四国電力株式会社伊方発電所原子炉設置
変更許可申請（1号，2号及び3号原子
炉施設の変更）の概要

平成17年7月

原子力安全・保安院

図2 蓄電池負荷の変更概要図

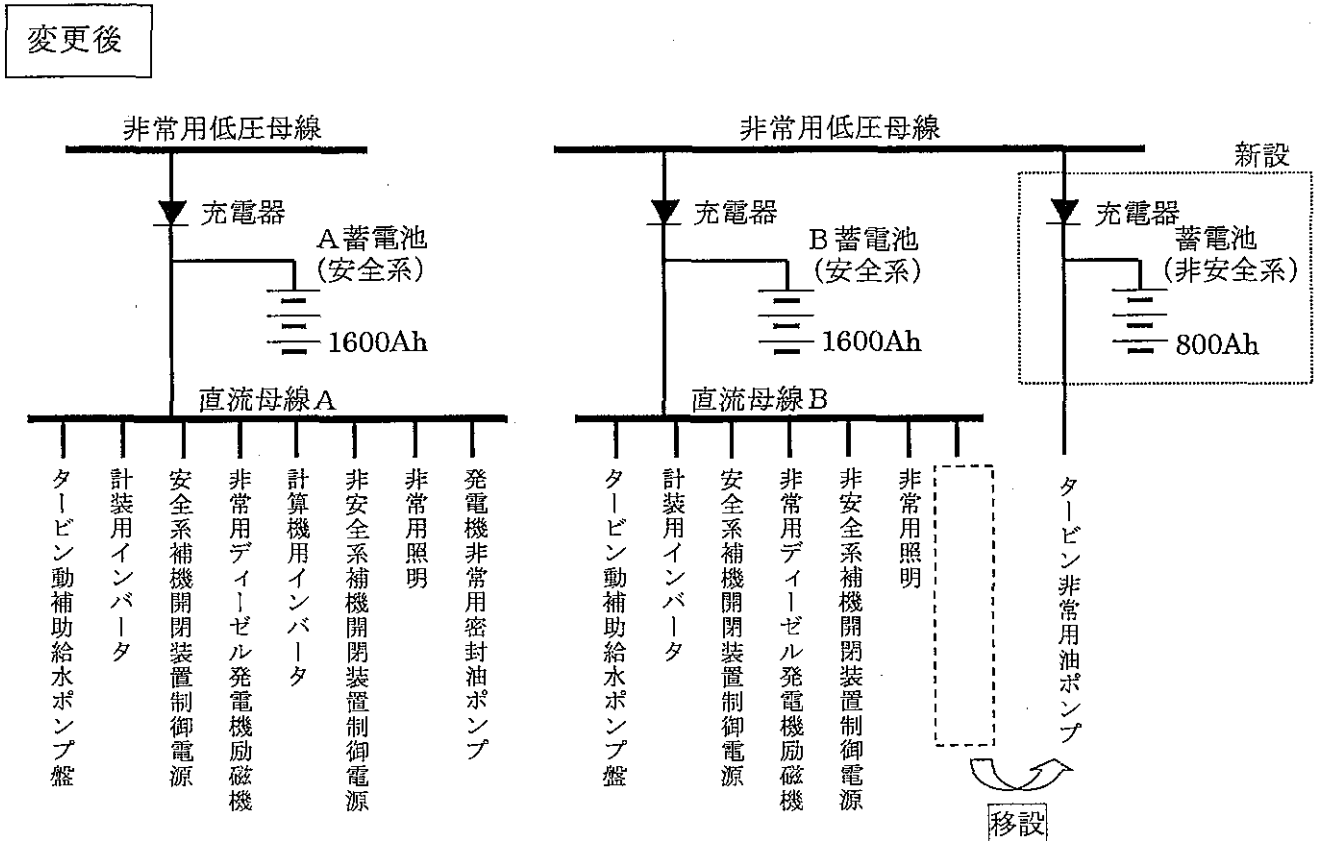
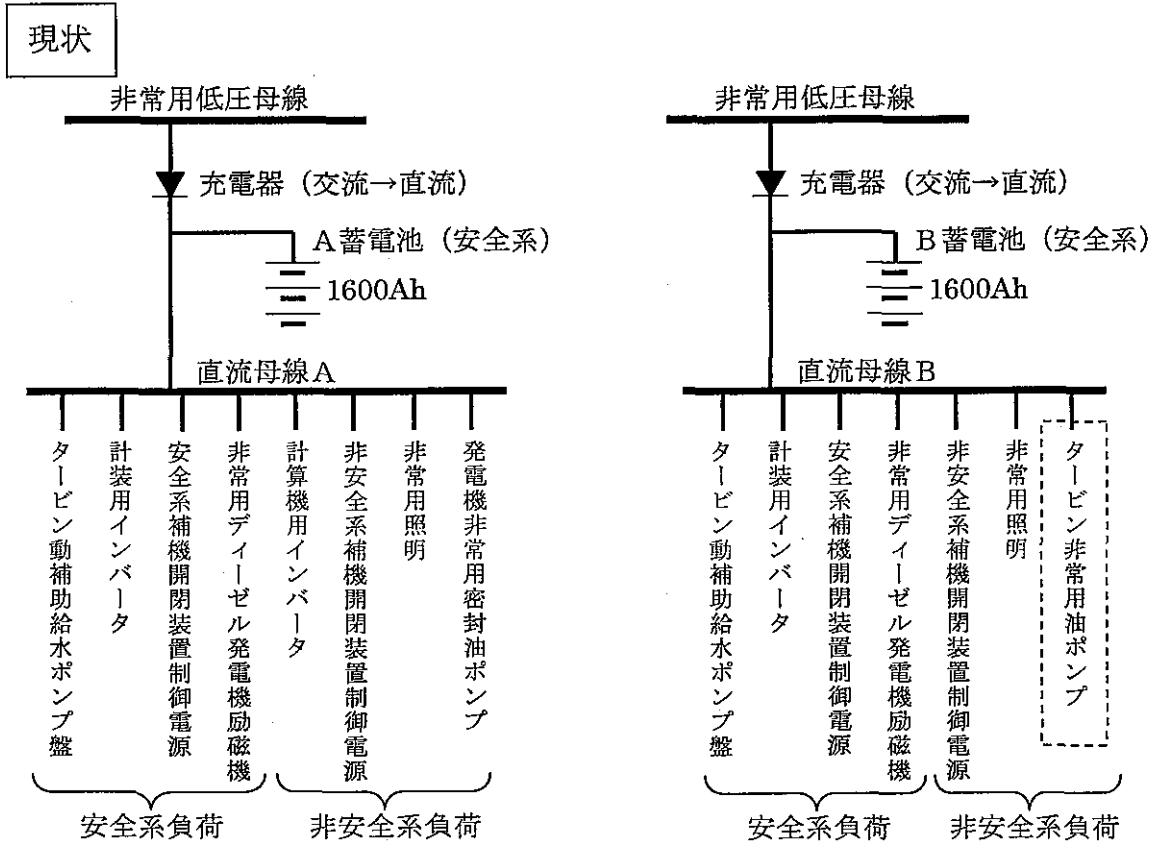
安全保護回路等のデジタル式への取替えに伴い、安全系蓄電池の負荷容量が増加するため、非安全系負荷の一部（タービン非常用油ポンプ）を非安全系蓄電池からの給電に変更し、安全系蓄電池容量の余裕を確保することとしている。

これに伴い、蓄電池の本文記載を最新の記載形式に合わせることにしている。

蓄電池負荷の変更の概要を図2に示す。

図3 1号炉及び2号炉気体廃棄物処理設備の変更概要図

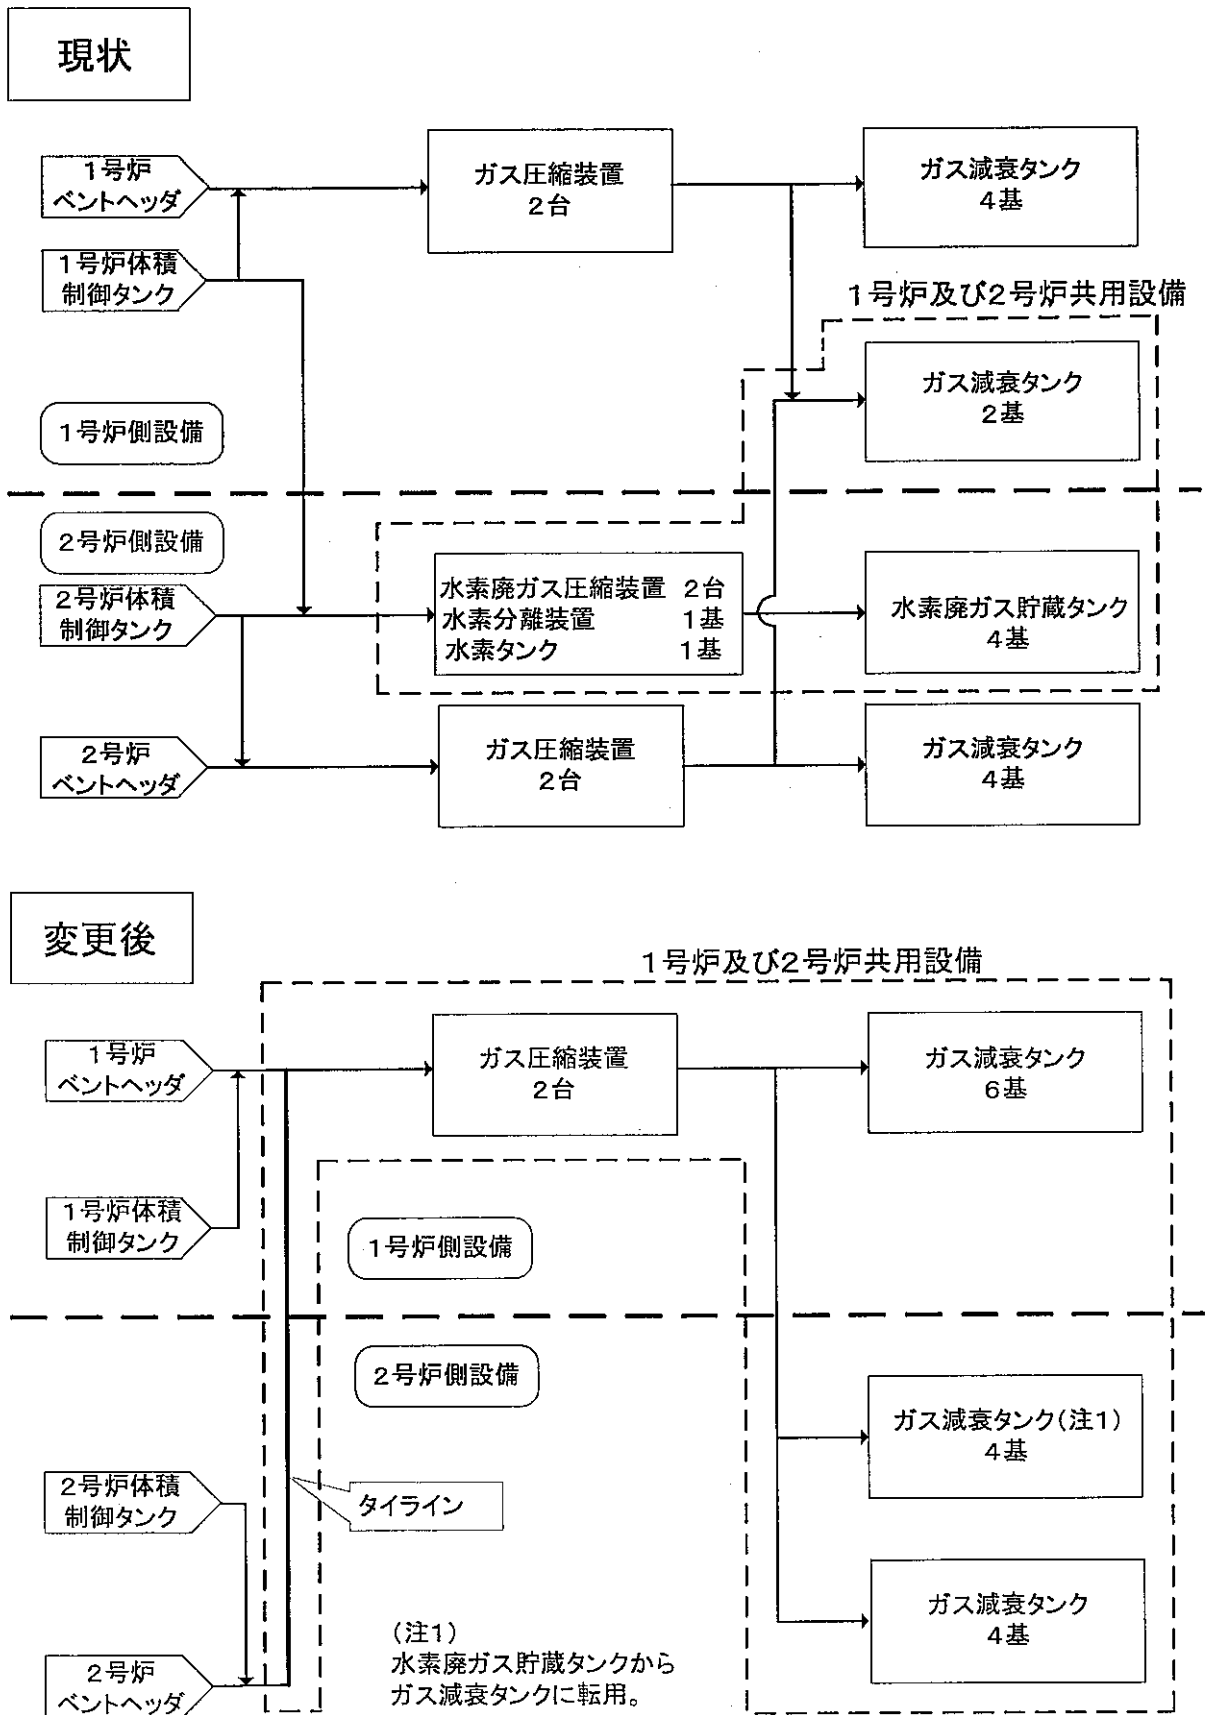
1号炉及び2号炉のガス減衰タンク及び1号炉のガス圧縮装置は，運用性向上の点から1号炉及び2号炉共用とすることとしている。また，共用化に伴い気体廃棄物の処理能力，被ばく低減及び保守負担軽減を考慮して設備の適正化を図るため，2号炉のガス圧縮装置2台を廃止することとしている。

1号炉及び2号炉共用の水素廃ガス処理設備については，これまでの運用実績を踏まえ，被ばく低減及び保守負担軽減の点から設備の適正化を図るため廃止し，このうち水素廃ガス貯蔵タンクについては，放出放射線低減の点から，1号炉及び2号炉共用のガス減衰タンクへ転用することとしている。

図4 1号炉及び2号炉液体廃棄物処理設備（ほう酸回収系）の変更概要図

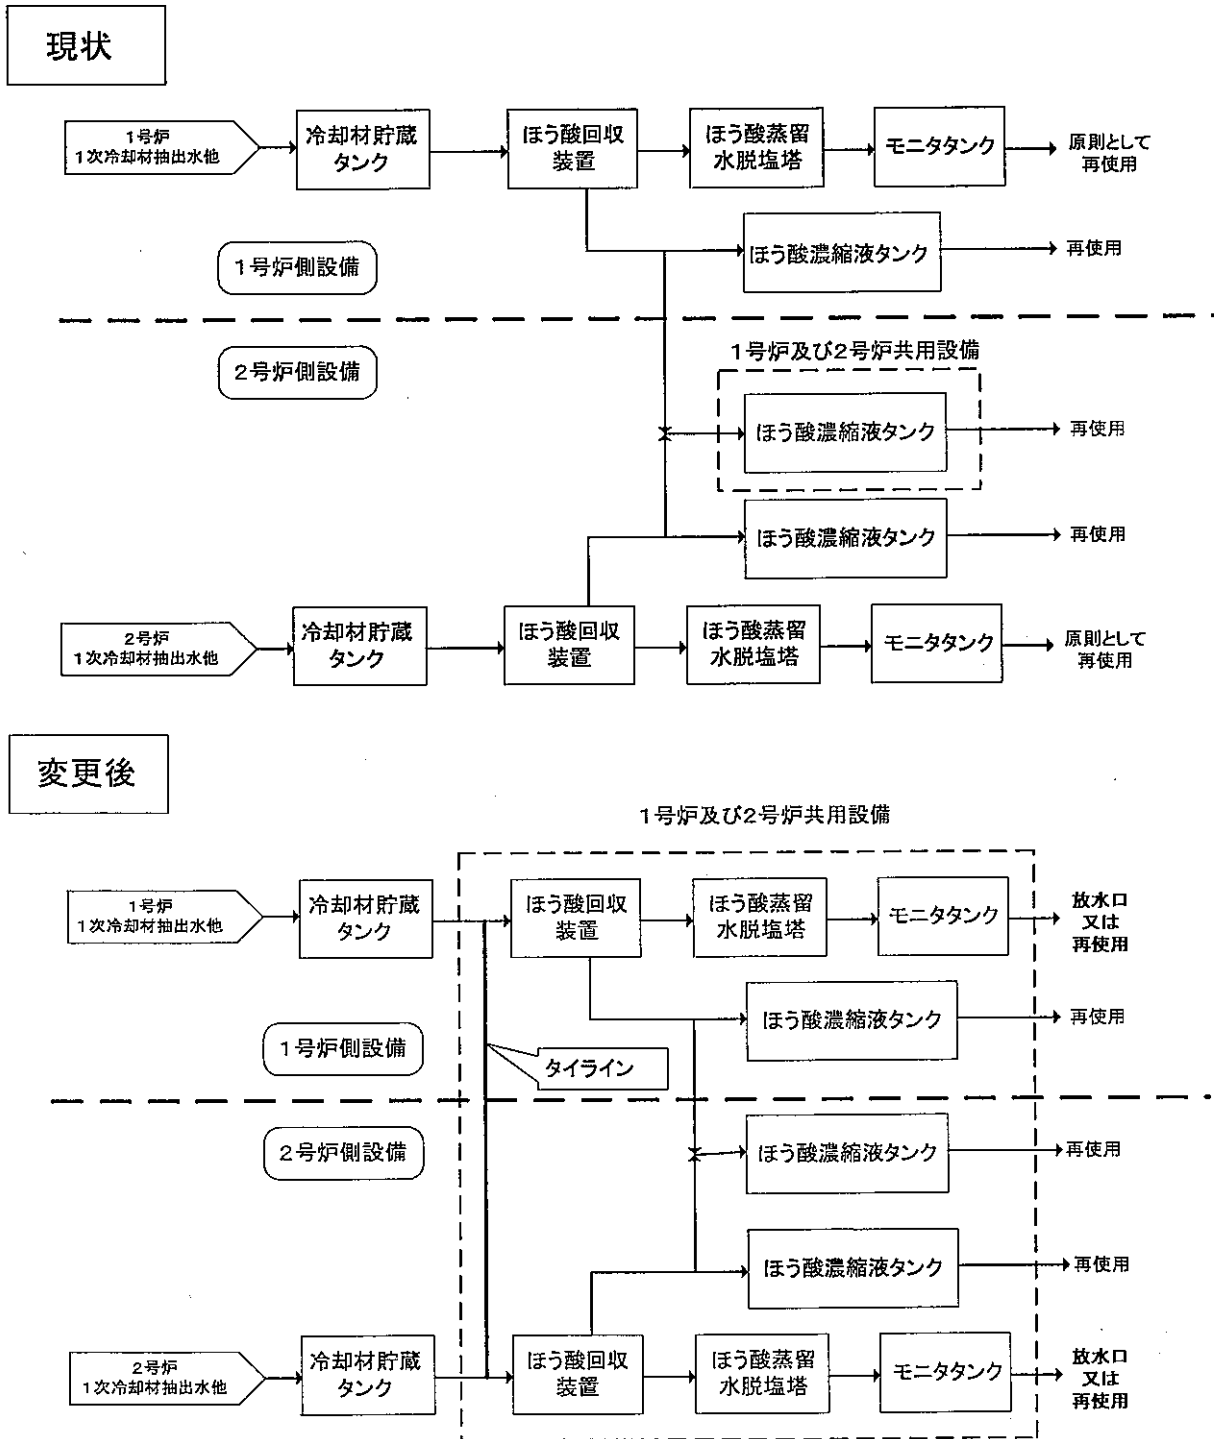
1号炉及び2号炉のほう酸回収系の一部（ほう酸回収装置，ほう酸蒸留水脱塩塔，モニタタンク，ほう酸濃縮液タンク）については，運用性向上の点から，1号炉及び2号炉共用とすることとしている。また，これまでの運用実績より，1号炉，2号炉及び3号炉のほう酸回収系で処理した蒸留水の運用に係る記載を「原則として再使用」から「放出又は再使用」に変更することとしている。

図5 1号炉及び2号炉液体廃棄物処理設備（廃液処理系）の変更概要図

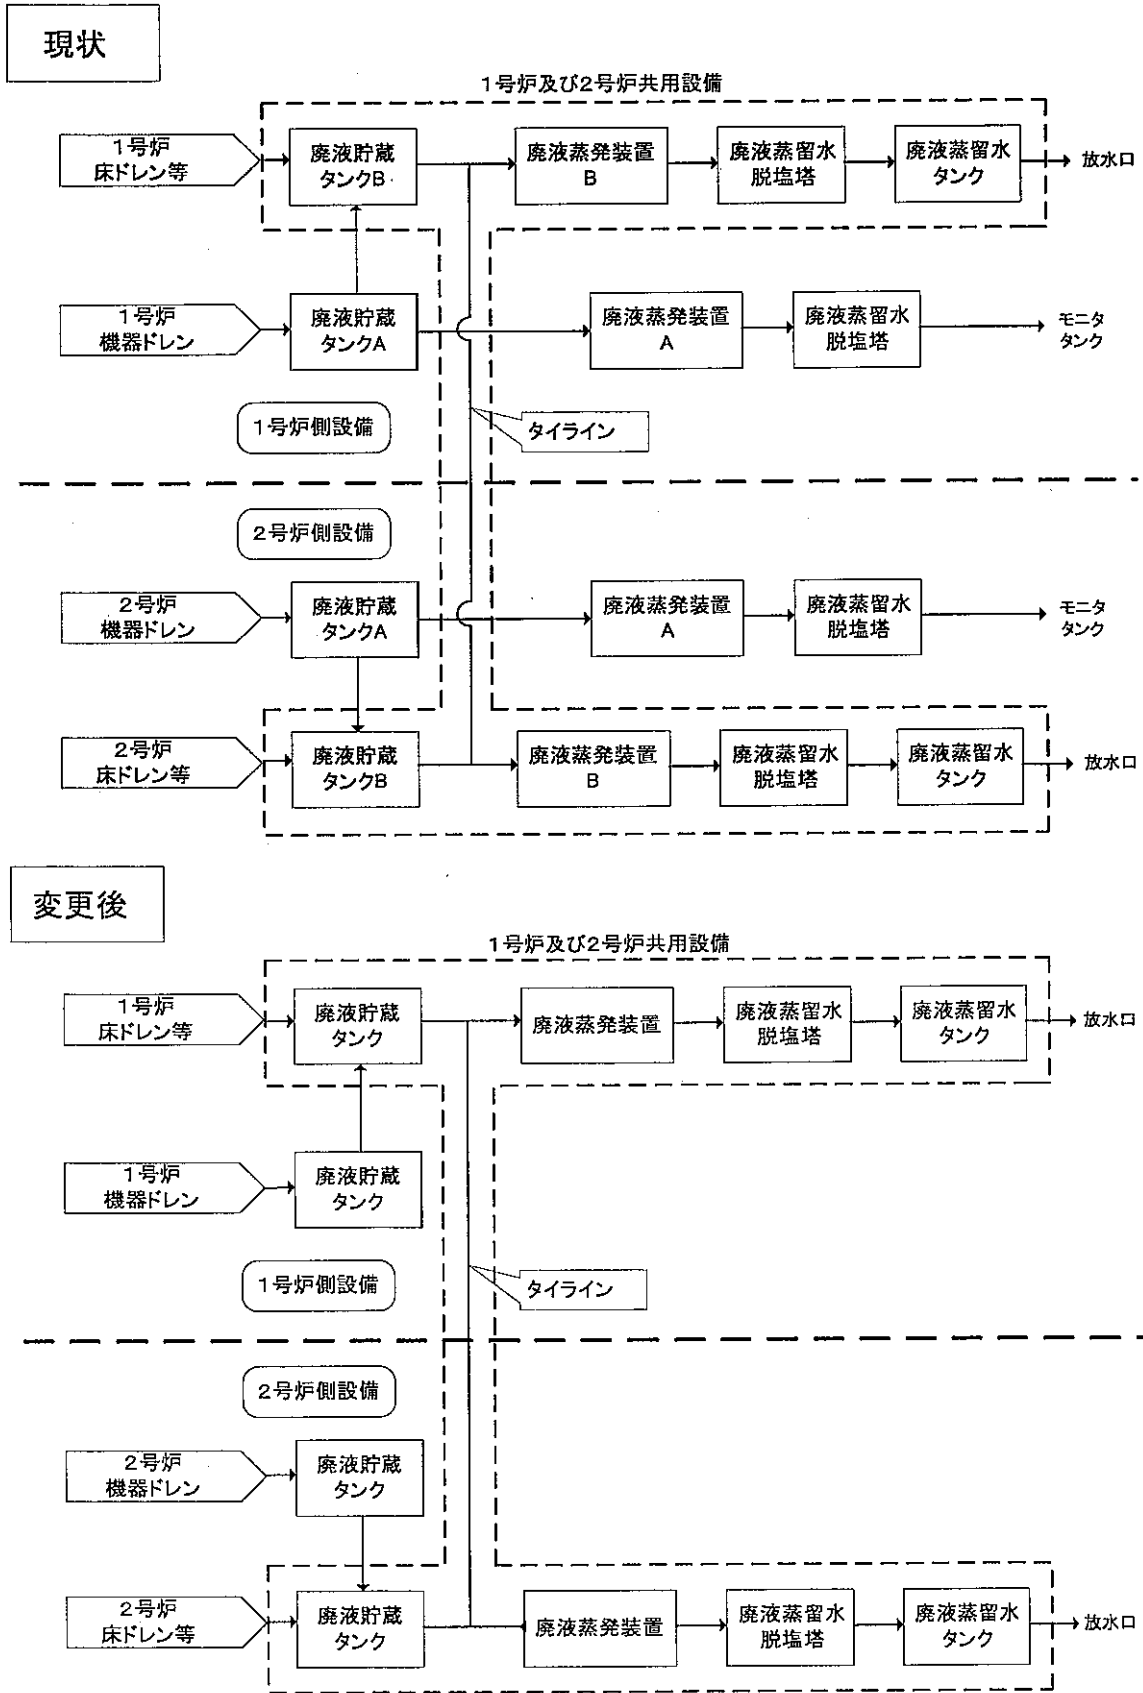
1号炉及び2号炉の廃液処理系の一部（廃液蒸発装置A，廃液蒸留水脱塩塔）については，これまでの運用実績を踏まえ，被ばく低減及び保守負担軽減の点から設備の適正化を図るため廃止することとしている。
